Departamento: Planeamiento y Gestión Urbanística / Servicio de Planificación y Ordenación Urbanística
Expediente: Estudio de Detalle – PL30/24
Solicitante: Trama de XIX S.L.
Representante: Jose Fco. Gª Delgado
Situación: Cl Toquero 43, Manzana R.2 PERI C.7 “Olletas” PA – PD.14 (83)
Referencia Catastral: 3865223UF7636N0001RK
Junta Municipal del Distrito: nº 1 – Centro
Asunto: Aprobación Inicial

En relación con el **Estudio de Detalle** que se encuentra en tramitación sobre la parcela sita en la calle **Toquero nº 43** dentro de la **manzana R.2 del PA – PD.14 (83)** según el PGOU vigente que remite al **PERI C.7 “Olletas”**, en el suelo urbano consolidado del distrito *Centro*, se informa que:

Fig. 12: Sección Volumen capaz propuesta.

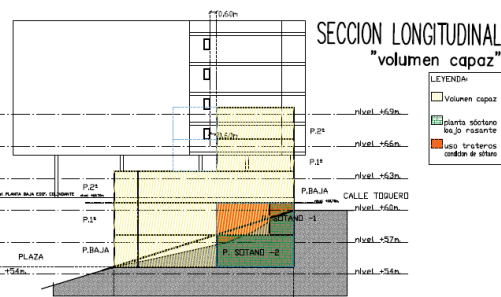
Como respuesta a dicha merma de la edificabilidad el Estudio de Detalle propone respetar la edificabilidad que le corresponde a la parcela inicial sobre la parcela final resultante. Para ello se define en los planos de ordenación un volumen capaz máximo que permitiría materializar la edificabilidad máxima de 366 m²t de diversas maneras según el proyecto arquitectónico que se presente para solicitud de licencia de obras.

Con la ordenación que se propone resulta de especial importancia señalar que lo que se está aprobando es un volumen capaz por lo que las alturas máximas no se podrán superar en ningún punto sin embargo, al objeto de poder materializar la edificabilidad que le corresponde a la parcela sí se permite que la planta debajo de la planta baja hacia calle Toquero tenga la condición de sótano hasta la mitad de la parcela para permitir la ubicación de trasteros. En el esquema de la figura 12 se marca en color naranja para clarificar la aplicación del artículo 12.2.28-4. Estos espacios computarán tal y como exige dicho artículo,

Fig. 10: Extracto plano expediente de Alineaciones AL159/2005 y superpuesto expediente de Patrimonio Z-2015

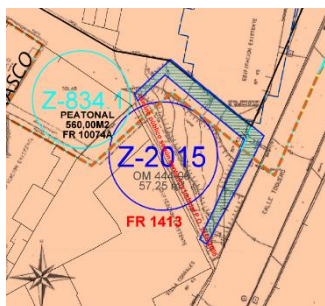
Con respecto a las cesiones que propone el documento estas suponen una superficie de 61,17 m²s para viario secundario y 7,10 m² que se suman al acerado existente, lo que supone un total de 69,27 m²s. Indicar a efectos administrativos que, a parte del expediente de licencias mencionado, se tramitó también en su día un expediente de alineaciones, el AL-159/2005 por estar afectada la parcela por éstas. El expediente asociado a dicha cesión en el Servicio de Patrimonio es el Z-2015 si bien, dado que las nuevas cesiones se deberán formalizar en favor del Excmo. Ayuntamiento de Málaga, será en el contexto de la concesión de la licencia de obras cuando se proceda a la rectificación de las escrituras presentadas anteriormente o a la presentación de nuevas escrituras según corresponda jurídica y administrativamente, y según se encuentren o no aceptadas dichas escrituras.

Fig 9. Ordenación volumétrica estimada según parcela propuesta y aplicación de ordenanzas.

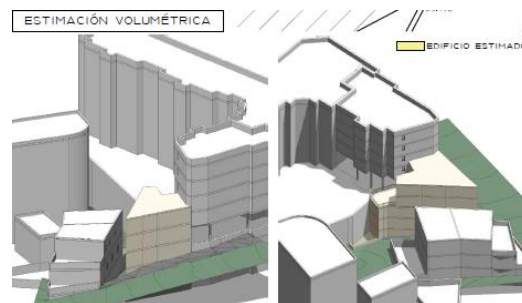
La doble alineación propuesta hacia la plaza se considera apropiada y ajustada a la tipología de “casa mata” que prevé para esta zona el PERI C.7 y al art. PGOU 12.10.3-3. La creación de posibles terrazas en las plantas 1ª y 2ª hacia esta misma plaza posterior se considera viable dado que nos encontramos ante un espacio público secundario y la fachada propia de la ordenanza CTP se conforma hacia la calle Toquero.

Con respecto a la profundidad máxima edificable la ordenación prevista en el Estudio de Detalle supera ligeramente los 15m. previstos en la ordenanza CTP de aplicación, que ahora pasaría a ser de 16,31 m. Este aspecto se encuentra amparado por el artículo 12.10.3-4 del PGOU dado que con esta ligera ampliación se reduce la afección de la medianera existente y se cumplen con todos los demás aspectos que se definen en dicho artículo.
